**Rapport géologique portant avis sur le projet de travaux  
d'installation d'un réseau de canons à neige au stade de la  
Buffette dans le périmètre de protection rapprochée du  
captage du Slalom à Bellentre**

**COMMUNE DE PLAGNE TARENTEISE**  
**Commune Déléguée de Bellentre**

Le 7 Août 2016

Philippe MICHAL  
Hydrogéologue Agréé  
en Hygiène Publique  
pour le département  
de la Savoie

### CARTE TOPOGRAPHIQUE

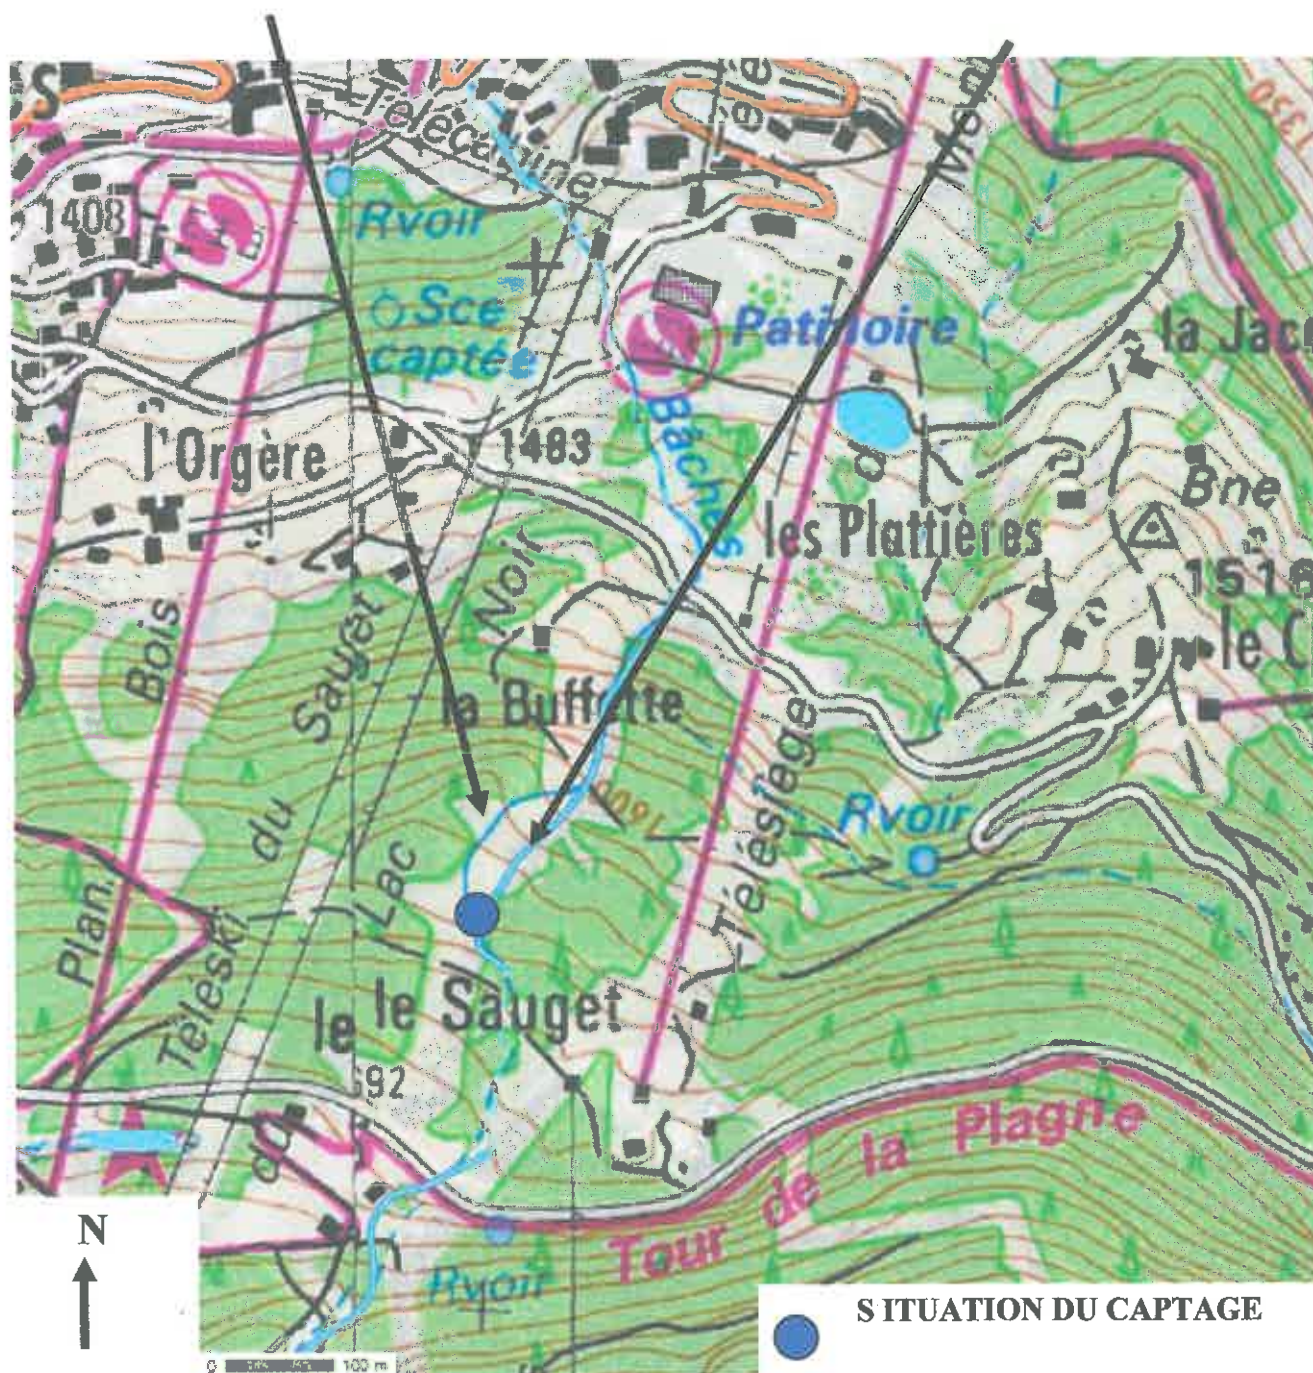
Par ailleurs, l'étude des photographies aériennes antérieures (1990) et actuelles, de la carte topographique démontre que le précédent tracé du cours d'eau a été modifié avec un décalage de son tracé actuel sur le rebord Est de la piste de ski lors de sa création (Cf. P.J.).

L'ouvrage de captage a pu être implanté sur l'emplacement de l'ancien lit du cours d'eau.

Ces deux éléments autorisent à suspecter une influence du cours d'eau sur le captage, influence qui pourrait être confirmée ou infirmée par une opération de traçage par colorant.
